3-2 Description de l'état initial

3-3 Exposé des raisons pour lesquelles, notamment du point de vue des préoccupations d'environnement, le projet présenté a été retenu

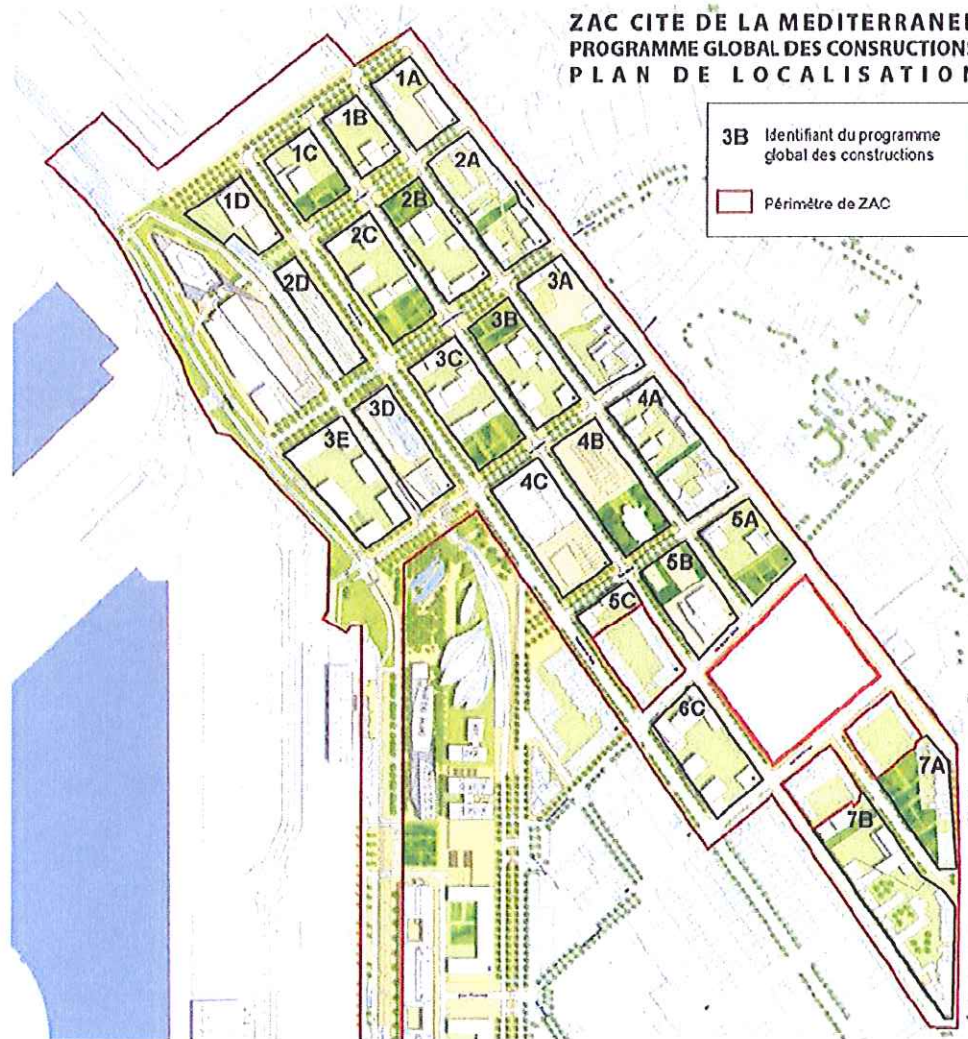
Outre le fait de donner une lisibilité aux voies existantes de ce quartier, les éléments d'une réflexion d'ensemble et les raisons de ce parti d'aménagement ne sont pas explicités. Toutefois l'étude d'impact expose les raisons d'agir (raisons d'écarter la variante « zéro ») comme découlant des contraintes du

programme d'ensemble. L'absence de présentation d'autre variante globale aux partis d'aménagements est justifiée par le périmètre d'intervention et le positionnement des voiries.

L'Ae recommande de compléter cette partie en exposant la réflexion ayant conduit au choix d'aménagement proposé, en lien avec l'aménagement prévu sur la ZAC et avec les autres quartiers limitrophes.
